2020年度 防災業務計画の年度末の定期修正実施要否について

志賀原子力発電所 原子力事業者防災業務計画 読替前後比較表 (案)

別図-3 原災法第10条第1項に基づく通報（初回）の連絡経路（1/2）

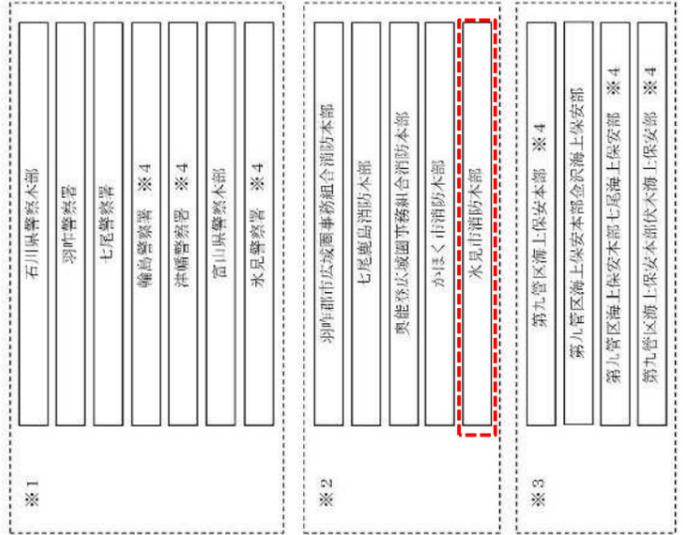
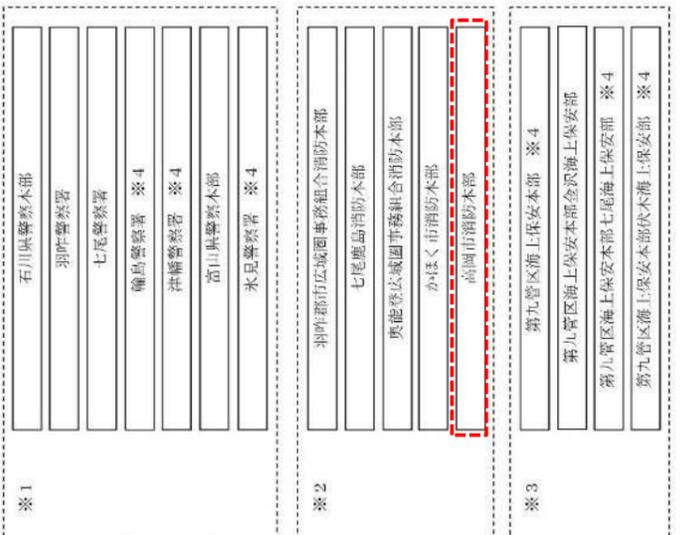
社外の通報連絡先の組織名称変更に伴う変更

別図-4 原災法第10条第1項の通報(初回)後の連絡経路(1/2)

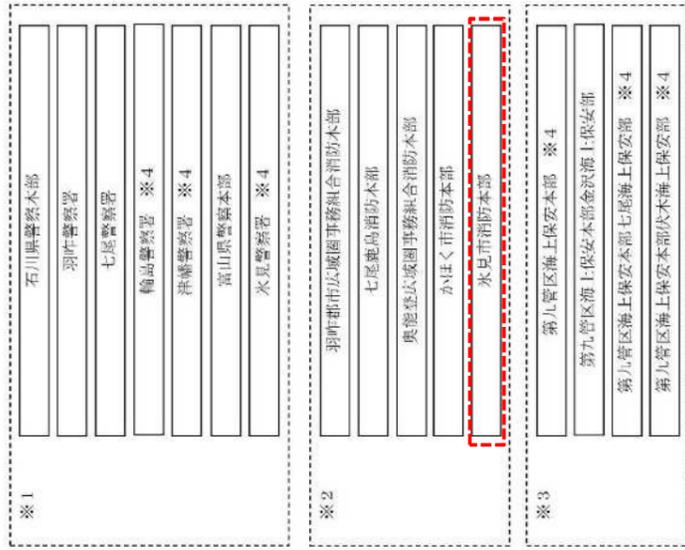
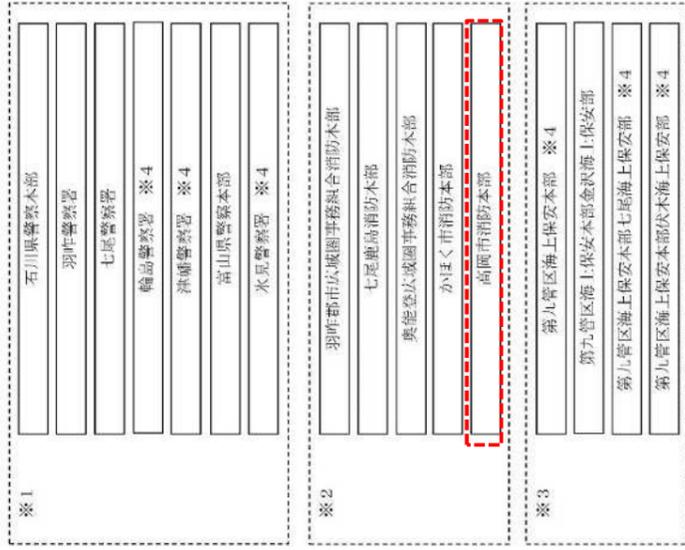
社外の通報連絡先の組織名称変更
に伴う変更
